ATP-DK23-6584

Demande ATP : **ACCORD**

Objet : **branchement souterrain (Télécommunications)**

Description : **Création GC pour vidéo protection en forage sous chaussée et tranchée en trottoir/accotement.**

REMARQUES

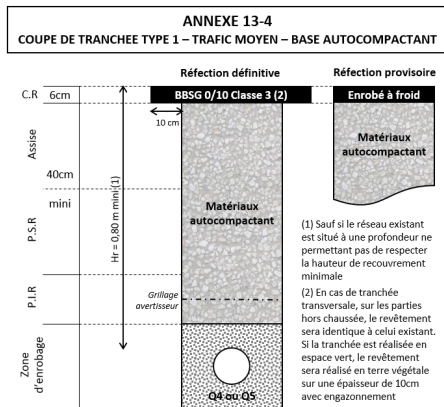
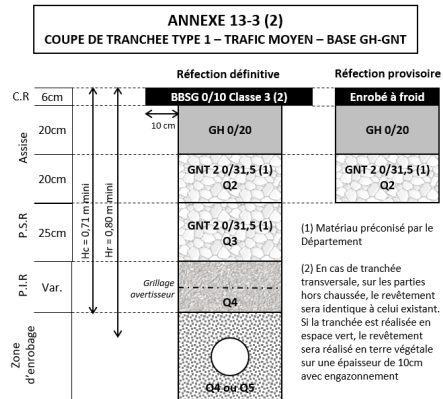
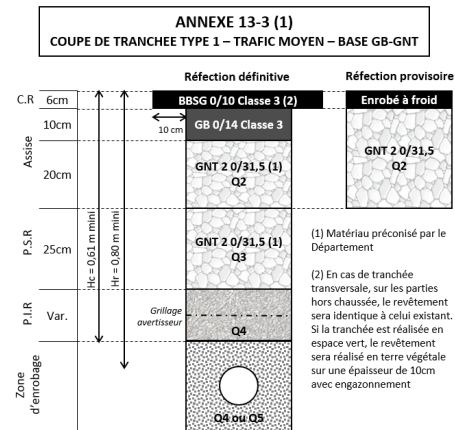
La traversée de chaussée sera **OBLIGATOIREMENT** réalisée en fonçage ou forage sous réserve des décrets relatif aux travaux à proximité des réseaux.

OBLIGATION de contacter le gestionnaire du domaine public du Département en cas de blocage dans les réseaux existants.

L'implantation du mât doit être dans l'espace vert entre le trottoir et la haie du cimetière comme indiqué dans le descriptif des travaux.
